泊発電所 3 号炉審査資料	
資料番号	共止01 r. 0. 0
提出年月日	令和5年10月16日

泊発電所 3 号炉

1 号及び 2 号炉設置の
洗浄排水処理系及びアスファルト固化装置の
共用取止めによる影響について

令和 5 年 1 0 月
北海道電力株式会社

（変更後）
第1図 放射性廃棄物廃棄設備系統概要図（2/2）

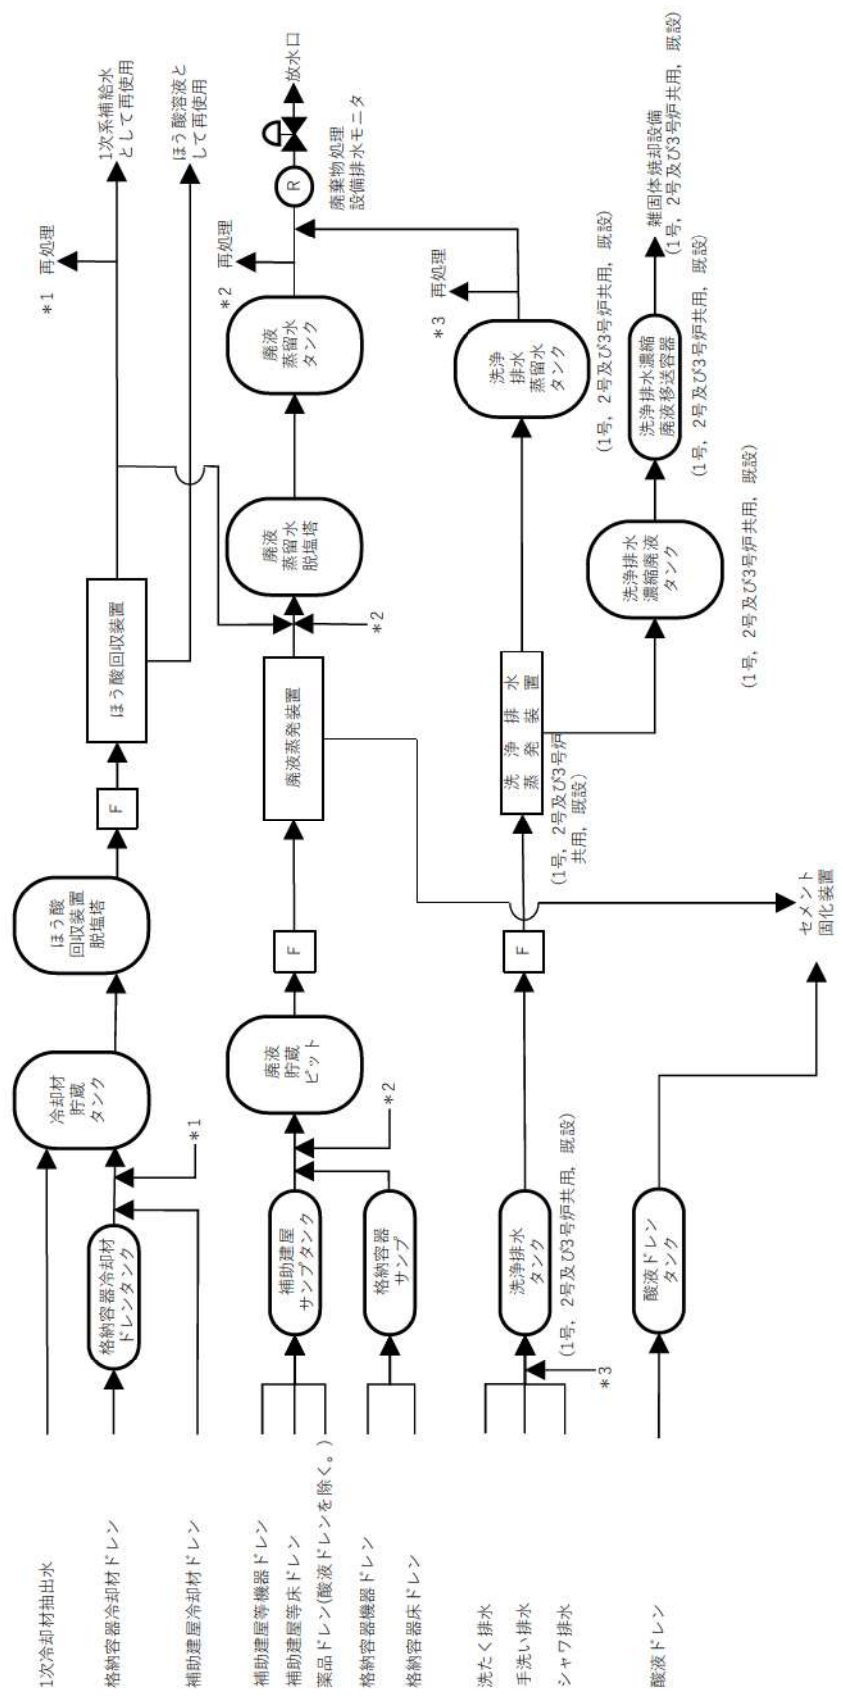
従って、1号及び2号炉設置の洗浄排水処理系の共用を取止めることによる、洗たく排水の処理能力に影響はない。（第1～5表、第1～3図参照）

従って、1号及び2号炉設置のアスファルト固化装置の共用を取止めることによる、3号炉の洗たく排水の処理能力に影響はない。（第1～5表、第1～3図参照）
